DŮLEŽITÉ BEZPEČNOSTNÍ UPOZORNĚNÍ PRO PRACOVNÍŠTĚ

PRODUKT: XVI R3.5.1, R4.2.1 a R4.5.1

Ref. FCO: 200 01 507 069

Nesprávné zobrazení různých struktur DICOM RT pod stejným názvem v systému XVI

Příklad 1: Systém XVI změnil obrys, aby označil dvě struktury jako jednu strukturu. V tomto příkladu jsou dva původní objemy vzájemně v jedné linii.

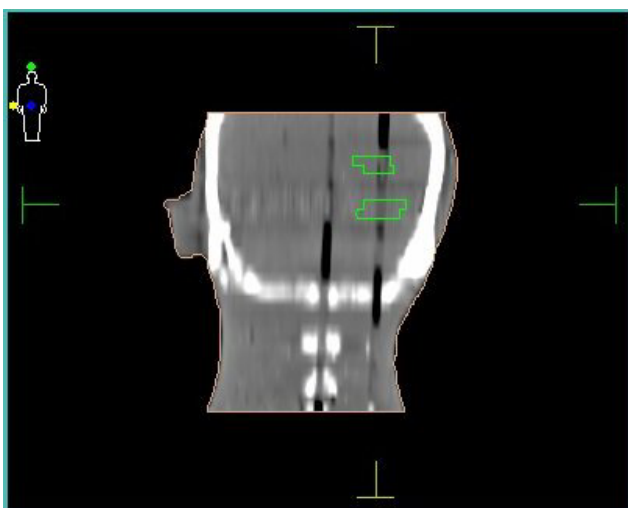
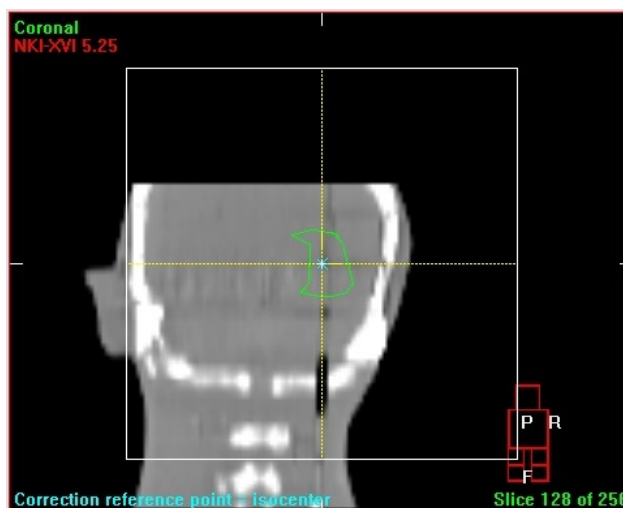
Obrázek 1: Dva různé objemy pod stejným názvem struktury v systému plánování léčby

Obrázek 2: Dva různé objemy se změnil v systému XVI na jeden objem

Řešení: V systému plánování léčby (TPS) pojmenovávají různé objemy různými názvy struktur.

Po importu sady údajů pacienta ze systému TPS zkontrolujte, že jsou obrysy struktury správné.

Příklad 2: Systém XVI nevytvoří ze dvou obrysů jeden obrys, ale změní tvar dvou obrysů.

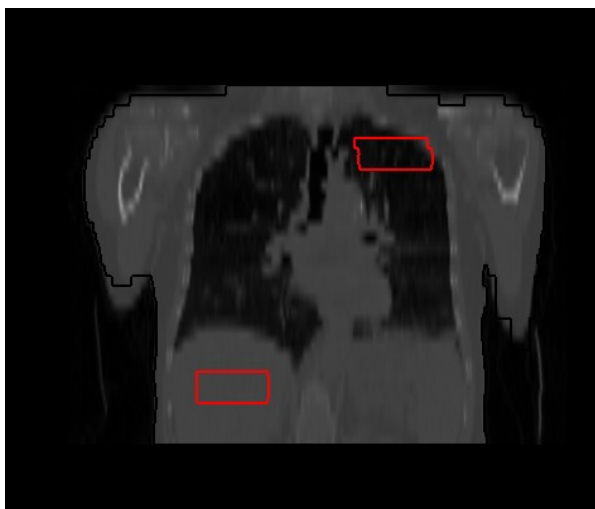
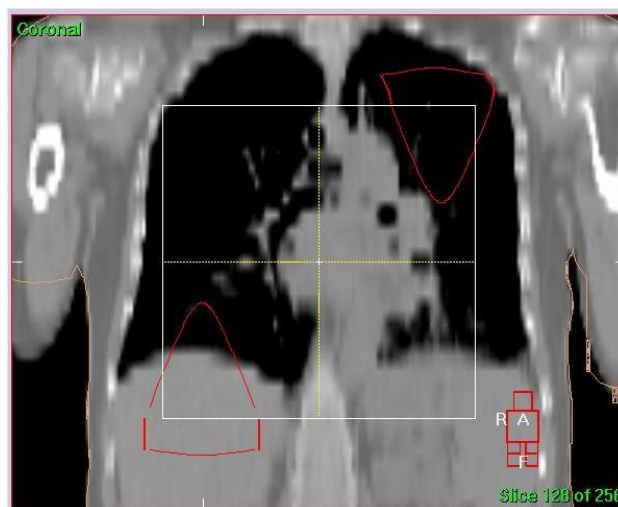
Obrázek 3: Dva různé objemy pod stejným názvem struktury v systému plánování léčby

Obrázek 4: V systému XVI je tvar obrysů změněn
